**Commission économique pour l'Europe****Comité des transports intérieurs****Forum mondial de l'harmonisation  
des Règlements concernant les véhicules****159<sup>e</sup> session**

**Accord de 1958 – Examen de projets d'amendements  
à des Règlements existants, proposés par le GRE****Proposition de complément 17 à la version originale  
du Règlement n° 87 (Feux de circulation diurne)****Communication du Groupe de travail de l'éclairage  
et de la signalisation lumineuse\***

Figure 1a

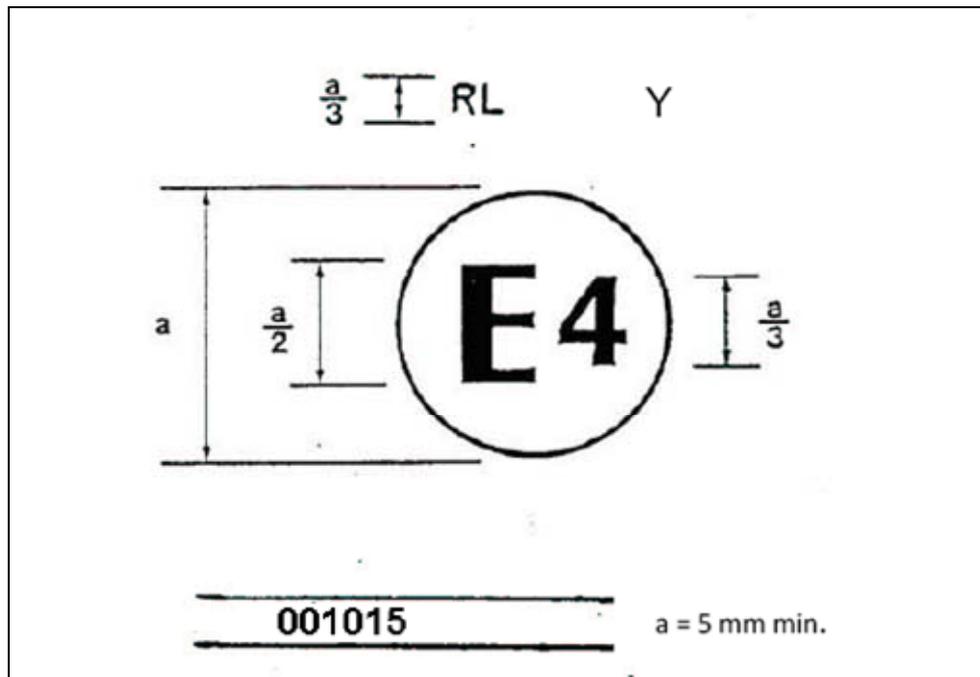
*Annexe 2*, ajouter un nouvel exemple de marque d'homologation, comme suit (la modification apparaît en ROUGE):

Le feu portant la marque d'homologation ci-dessus a été homologué aux Pays-Bas (E4), sous le n° 001015 en tant qu'élément d'un système de feux interdépendants composant un feu de circulation diurne. Le numéro d'homologation indique que l'homologation a été accordée conformément aux dispositions du présent Règlement dans sa forme originale (non modifiée).».
